改善箇所説明図

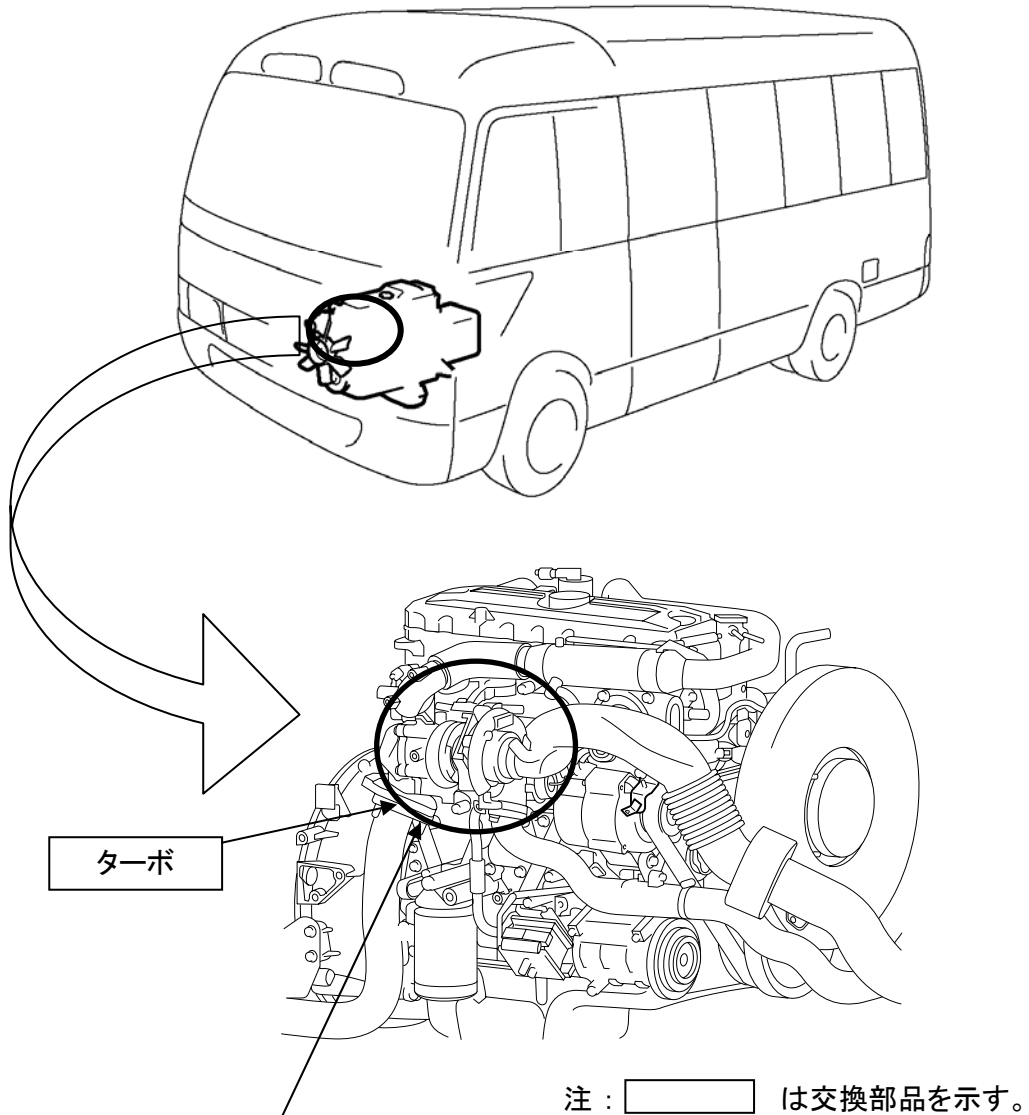
不具合発生箇所

原動機の過給機(ターボ)において、タービン翼の強度が不足しているため、ターボが最高回転域で回転している時に急加速を繰り返し行くと、タービン翼が共振し、損傷することがある。そのため、そのまま使用を続けると、エンジンの出力低下や異音が発生し、最悪の場合、タービンシャフトが折損して白煙が発生し、他の交通の妨げになるおそれがある。

改善の内容

全車両、当該ターボを対策品と交換する。

識別：改善済車両には車台番号打刻位置の中央下部に黄色ペイントを塗布する。
